EHITISE ÜLEVAATUSE AKT

**Kahe korterelamu kahe korteri lodžade
kinnituste ja paneelide seisukorra hinnang**

Foto nr. 6. Amortiseerunud paneelidevahelised vuugitäited. Armatuur on väljas.

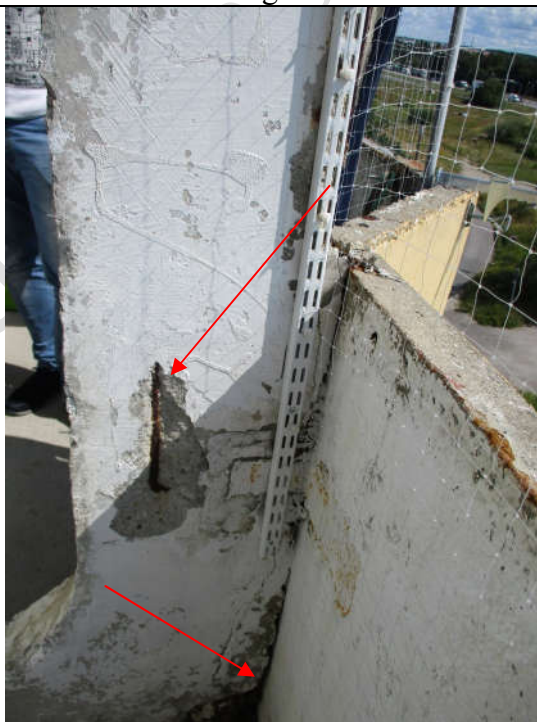
4.1.2. Elutoa lodža vaheseina paneelis on nähtavad mõrad ja armatuur. Armatuur on väljas ka laepaneelis. Vuugitäited on amortiseerunud ja kohati välja pudenenud (vt. foto nr. 6).

Foto nr. 7. Amortiseerunud paneelidevahelised vuugitäited. Armatuur on väljas.

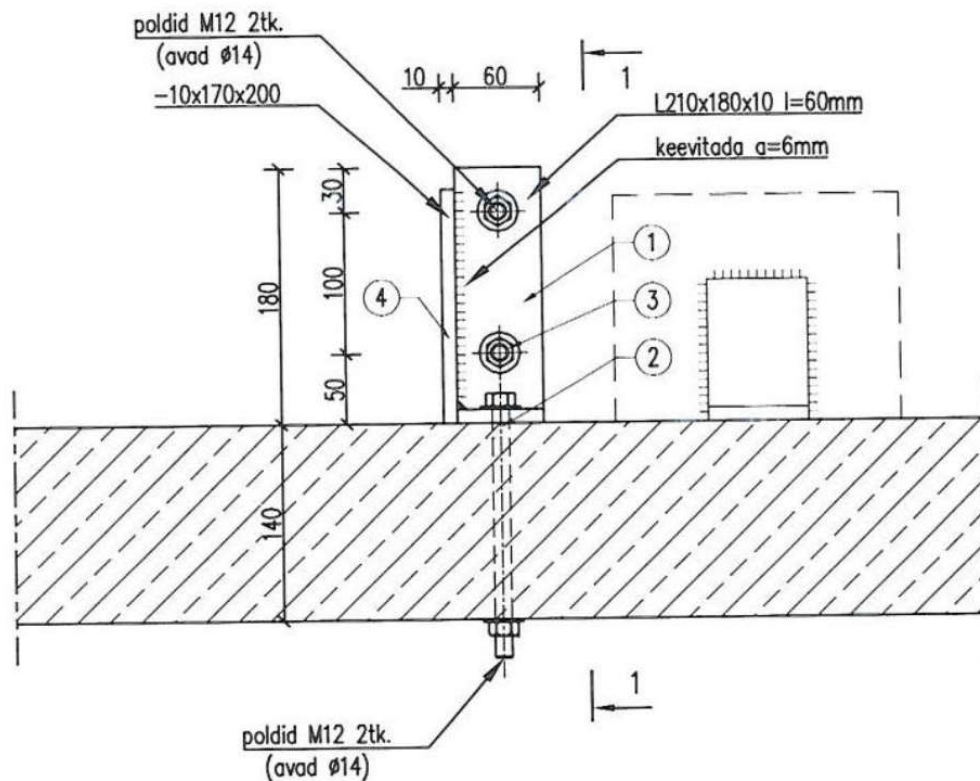
4.2.1. Elutoa lodža vaheseina paneelis on mõrad ja armatuur paistab välja. Vuugitäited on amortiseerunud, nende kaudu toimub läbijooks alumise korruse korterisse (vt. foto nr.7).

8. KINNITUSTE SKEEMID

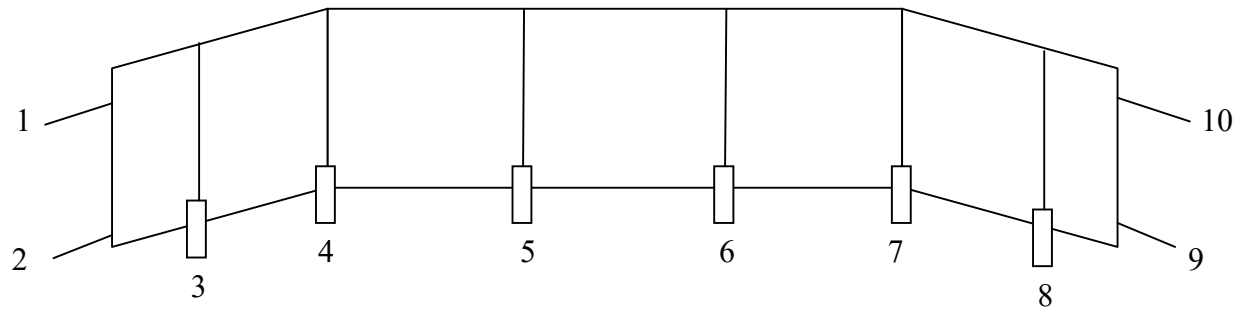
4.1. korter asub hoone viimasel, 5ndal korrusel. Korteris on kaks lodžat, kuhu pääseb köögist ja elutoast. Köögilodžal on 10 kinnitust ning elutoa lodžal 4 (vt. punkt 8. Kinnituste skeemid). Kõik teraskinnitused ja nende keevisühendused on tehniliselt rahuldavas seisukorras.

4.2. Sinimäe 14 - 14 korter asub hoone viimasel, 5ndal korrusel. Korteris on kolm lodžat, kuhu pääseb elutoast (4 kinnitust), väiksemast toast (10 kinnitust) ja köögist (4 kinnitust). Kõik teraskinnitused ja nende keevisühendused on tehniliselt rahuldavas seisukorras.
